水中ロボコン用リモート回路 TX-5D・RX-5D 改修の件 (2016-08-08)

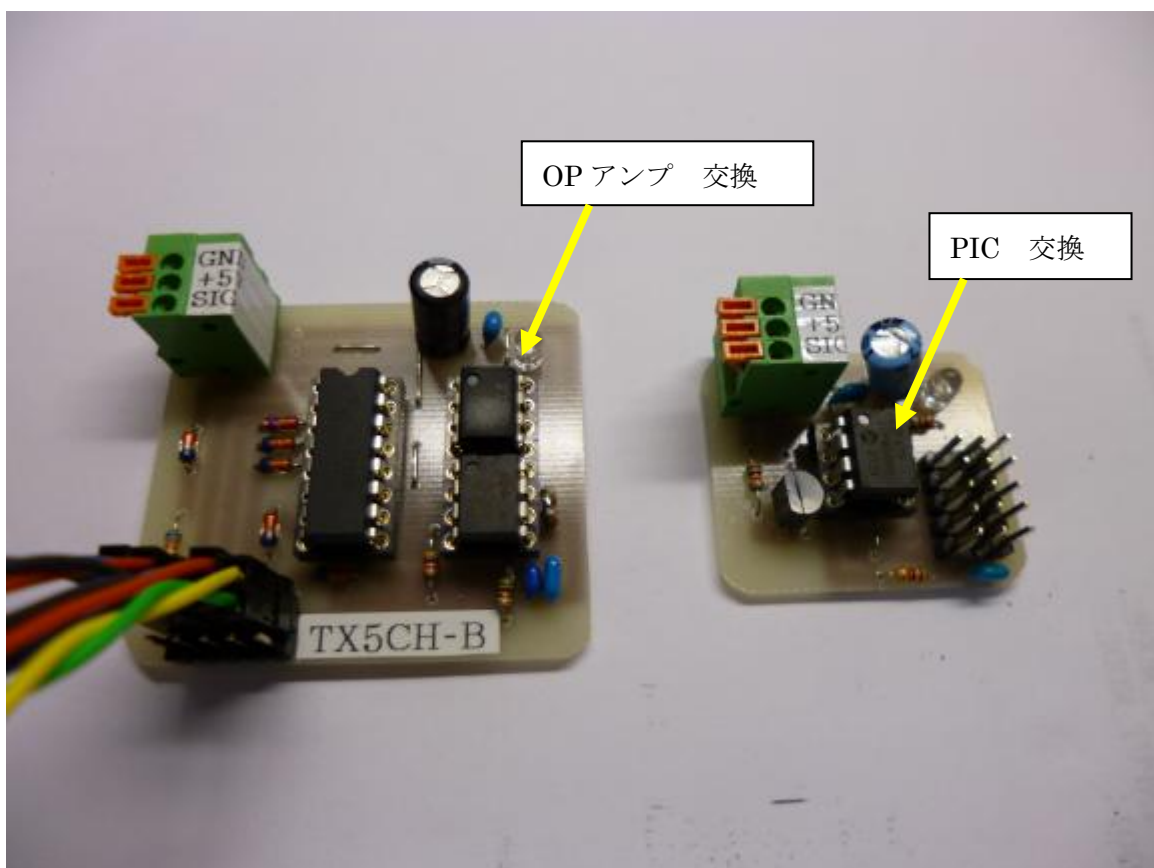
a) 開発当初、送信機はラジコン装置のものを流用する前提で受信回路を設計してあったが、結局、専用の送信機を用意する事になった。それを設計する条件として高校生が簡単に自作できる事を第一の目標とし、部品は市販品で簡単に入手できる物を使用した。残念ながらその目標は回路の精度を犠牲にする結果となった。特に操縦スティックは前後方向・左右方向に計 2 個のボリューム可変抵抗器が内蔵されている市販部品だったが、中立時の抵抗値は購入した部品個別で微妙に違っていた。その結果、気温の影響もあり操縦者が送信機スティックを中立・停止状態になるよう操作していても、操縦信号の中立パルス長 (1.50ms) から微妙にずれてしまい、スラスターを確実に中立・停止状態にする事が困難だった。同様の原因でパルス長がずれている場合、送信機スティックを一杯に操作しても、最大出力・最少出力のパルス長にはならなかった。

対策 4: 受信機側のマイコンのプログラムを Ver. K に修正した。操縦スティックの抵抗値に個別部品でばらつきがあり精確に同一ではないと言う事実から改善策を考案した。システム電源投入時にそれぞれスティック中立位置であるとして、その時に送信されているそれぞれのパルス

ス長の値を受信機のマイコンが読み取って、その数値を中立信号時のパルス長であると設定記憶させ、その後のスティック操作による各チャンネルのパルス長の変動を正比例的に換算して個々のスピードコントローラーの制御パルス長に変換するようにした。またスティック一杯に操作した時のパルス長が、設計上のパルス長の最大値(2.00ms)・最小値(1.00ms)から10%以内になったら、それぞれ最大値・最小値のパルス信号をスピードコントローラーとサーボに送るようにプログラムを変更した。これによって常に起動時のスティックによる抵抗値を中立位置に設定でき、操縦者は中立位置の修正を考慮する必要がなくなったと同時に、スティック一杯に操作した場合、最大値・最小値が間違いなく送信されるようになった。

既に配布済みの受信機全てのマイコンチップは上記修正プログラムを書き込んだPICチップと差替えて改修された。
